PRODUCT UPDATES & COMMUNICATION

AERO

NEWSLETTERS 2026

Perfil personalizado con reborde adicional

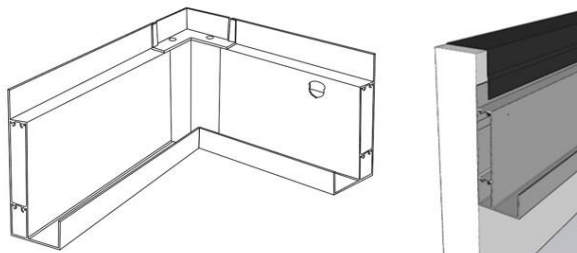
Para la integración de un Aero, hay disponible un **perfil de base personalizado con un reborde adicional**. Este reborde adicional sirve como perfil de conexión a la pared y simplifica considerablemente la conexión estanca entre el Aero y la estructura circundante. De este modo, no es necesario utilizar una junta separada, ni siquiera debajo del motor.

Lamas fijas y de acabado más cortas

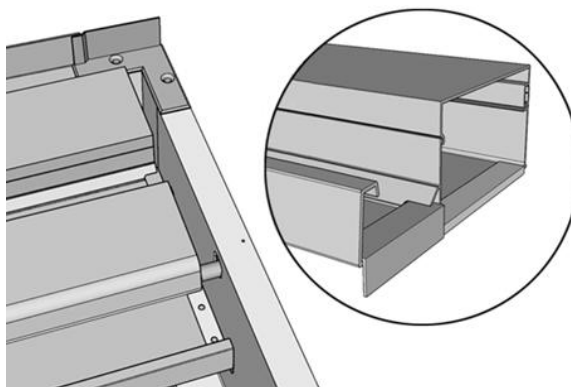
Las **Lamas fijas y de acabado** ahora se han **acortado** a la misma longitud que las lamas estándar y están equipadas con un goteo, según el principio Camargue. Esto evita que el agua permanezca en las cuchillas fijas, lo que garantiza un mejor drenaje y una solución más sostenible.

Aero Infinity motor

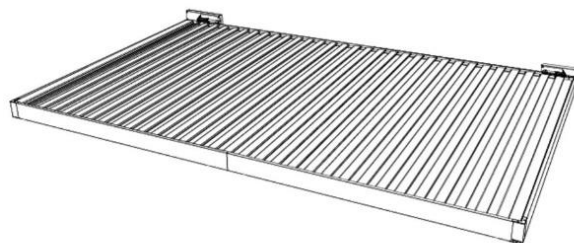
Con Aero Infinity, el motor de la segunda sección del techo ahora se coloca en el extremo en lugar de en el centro. **Esto permite colocar una cubierta también en este segundo motor**, lo que garantiza un acabado uniforme y estético en ambos lados.
